Radøy kommune

Saksframlegg

Plansak 12601017000900 - Områderegulering - Bø skule og barnehage - 1. gongs høyring og offentleg ettersyn

Planavgrensing i oppstartsvarsel

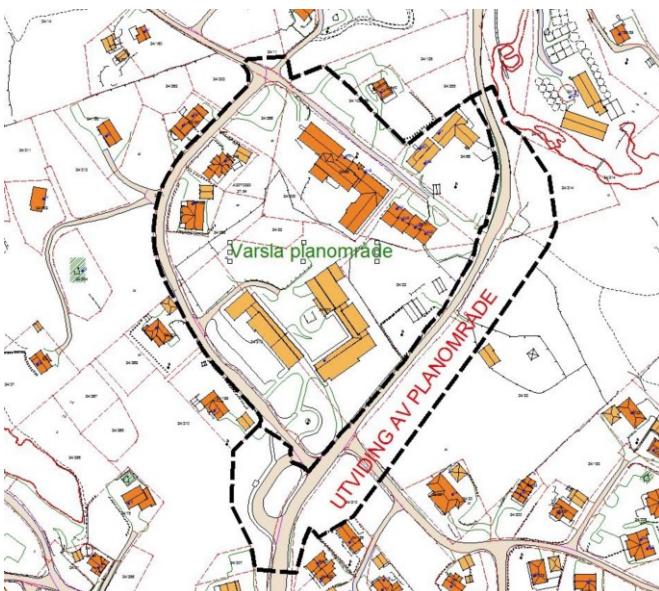
Som følgje av merknad til oppstartsvarslet frå Statens vegvesen vart plangrensa utvida og ny oppstart vart varsle ved brev dagsett 11.12.17. Frist for merknader vart satt til 09.01.18.

Statens vegvesen setter krav til at plangrensa vert utvida til å omfatte fylkesvegen langs heile planområdet. Fylkesvegen er smal på strekninga og har for det meste berre ei køyrebane. Det er ikkje fortau eller gang- og sykkelveg på strekninga. Det er behov for å sjå på utbetring av fylkesvegen samt å sikre tilstrekkeleg areal til mjuke trafikantar.

Statens vegvesen setter krav om at plangrensa vert utvida til å omfatte fylkesveg 409 med tilstrekkeleg sideareal.

Vi er nøgd med at plangrensa no vert utvida til å omfatte fylkesvegen langs planområdet, samt busshaldeplass ved Bø skule. Vi vil kome tilbake til standardval på veganlegg, behov for areal, byggjegrense mm når vi har drøfta saka med kommunen møte som er satt opp 09.01.2018. Vi syner elles til vår uttale datert 24.11.2017 til varsel om oppstart for dette planarbeidet.
